### Wyjaśnienia treści zaproszenia

Informuję, że w postępowaniu RGN.271.34.2023 zamawiający otrzymał informację od jednego z producentów progów gumowych, że możliwe jest wykonanie progów zgodnie z poniższym rysunkiem z zastrzeżeniem, że:

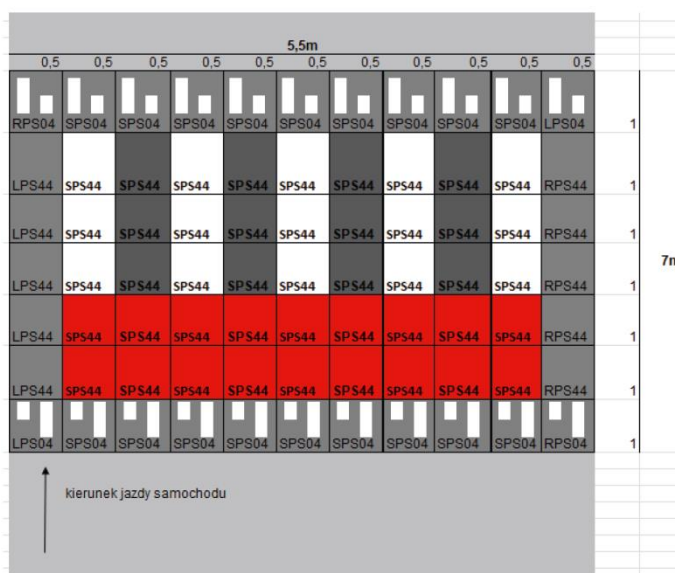
- dopuszcza się odstępstwo od szerokości progów w zakresie  $\pm 5\%$ . Projektowana szerokość to 6,3m, wobec tego dopuszczalne wymiary muszą się zawierać w zakresie: od 5,98m do 6,61m.
- nie dopuszcza się zmniejszenia szerokości przejścia dla pieszych (3m) i przejazdu dla rowerzystów (1,8m). Przejazd dla rowerzystów może zostać poszerzony do 2m (w takim wypadku szerokość elementu poziomego wyniesie 4,5m, a całego progów 6,5m).

Producent deklaruje, że **wykona oznakowanie P-11 na progów zgodnie z poniższym rysunkiem**, mimo standardowych elementów długości 1m.

Wobec tego, Zamawiający nie uzna za zgodne z warunkami Zaproszenia zamontowanie progów według poniższego projektu:
